## OCTROI DU PERMIS D'URBANISME

Nos réf: 874/128.23

Considérant qu'une demande de permis d'urbanisme a été introduite [REDACTED] bien sis Haute Voie de Marche 6950 Nassogne ; cadastré division 1, section A n°1429H, 1571A, 1571B, 1571E, 1571F, 1571G, 1571K, 1571L, 1571M, 1571N – 2° division, section A n°1571H, et ayant pour objet : **Modification du plan d'alignement du chemin vicinal n°1 et la construction de 6 habitations;**

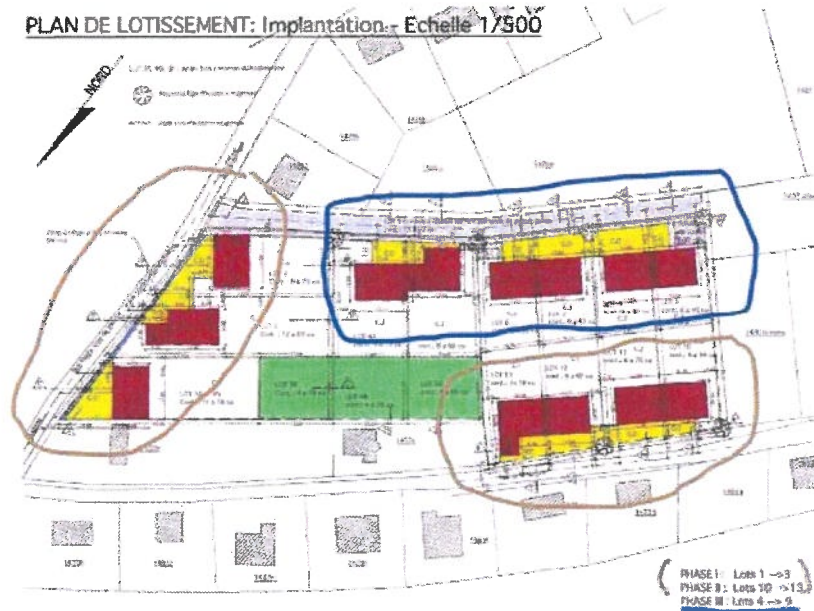
Le fonctionnaire délégué dénonce un manque de cohérence dans le maillage.

Premièrement, la division des lots s'est effectuée sur base d'un permis d'urbanisation qui a été accordé par le passé ou un lotissement avait été réfléchi dans un ensemble cohérent de 3 phases.

Les premières phases (entouré en brun) ont été réalisées. En bleu, la 3eme phases périmé faisant objet de la demande. 6 maisons avec un parcellaire similaire à l'objet de la demande.

Nous pensons que ce fait apporte déjà les éléments montrant la cohérence du tissu proposé qui avait été octroyé à l'époque.

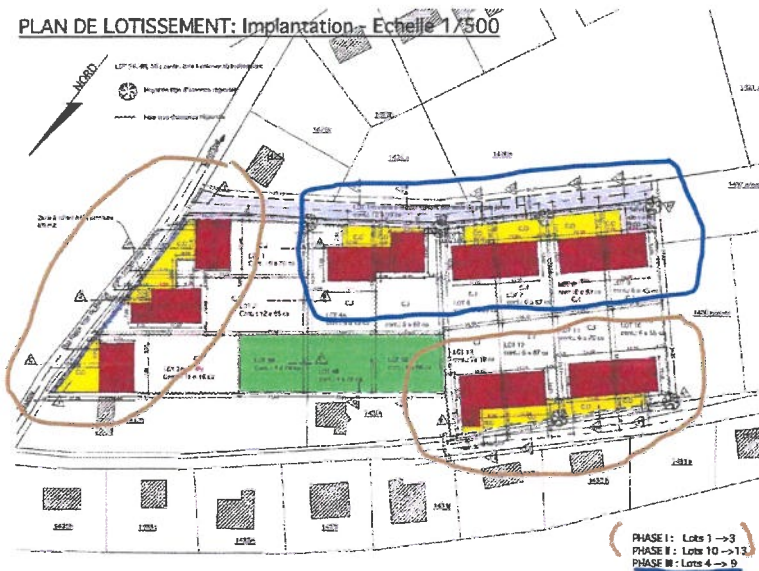
Le fond de l'avis défavorable du fonctionnaire délégué peut se résumer en 3 points.

N'étant pas à la même époque, nous avons proposé un master plan qui met cette demande dans une vision future à plus grande échelle :

Nous pensons dès lors que ce master plan, remplit cette vision future et apporte une solution à la commune pour accueillir confortablement les futurs habitant de Nassogne.
